DISCARICA DI BURIANO
Comune di Montecatini Val di Cecina (PI)

**CHIUSURA IN SICUREZZA DELLA DISCARICA
FINALIZZATA ALLA GESTIONE POST CHIUSURA
AI SENSI DEL D.LGS. 36/2003**

**INTEGRAZIONI VOLONTARIE AL
PROGETTO DEFINITIVO DEL GENNAIO 2016**

NOTE INTEGRATIVE DI CHIARIMENTO
Ottobre 2016

Figura: Quantitativi di percolato prodotti dalla discarica di Buriano (tonn/anno)

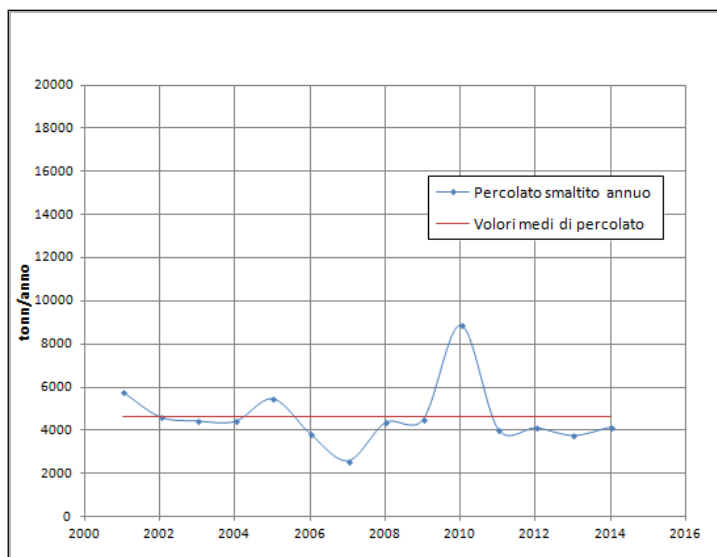
Da questo grafico è possibile evincere come complessivamente la produzione di percolato è stata sostanzialmente coerente e costante negli anni, a meno delle variazioni, legate alla piovosità, che chiaramente incide a volte in modo significativo sui valori registrati (vedi annualità 2010).

Figura: Valori di precipitazioni annue in mm (stazione pluviometrica di Montecatini Val di Cecina).

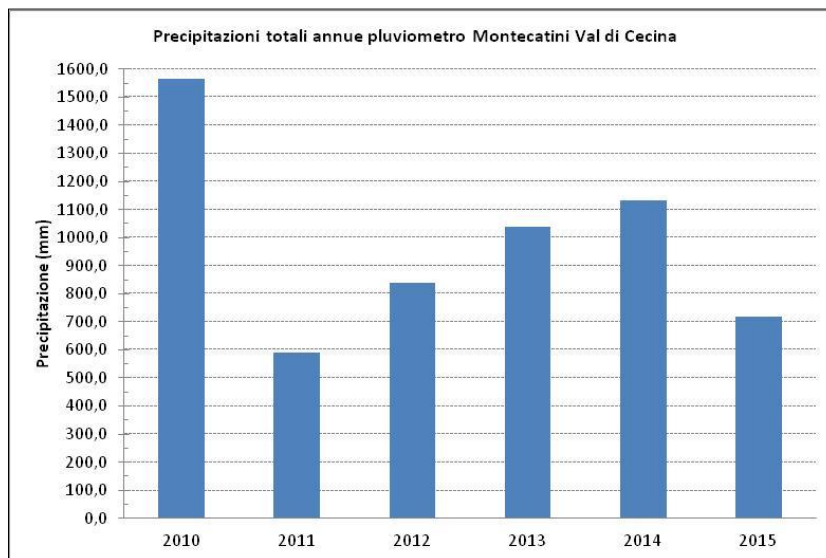
Nel 2010, anno nel quale è stata massima la produzione di percolato, si sono verificate così come è possibile osservare dalla figura che segue, precipitazioni molto al di sopra della media.

Questo conferma come le maggiori quantità di percolato prodotto nel 2010, sono da correlare alle maggiori precipitazioni che anno interessato l'area in quell'anno, e che, il sistema di raccolta del percolato, è a tutt'oggi efficiente.
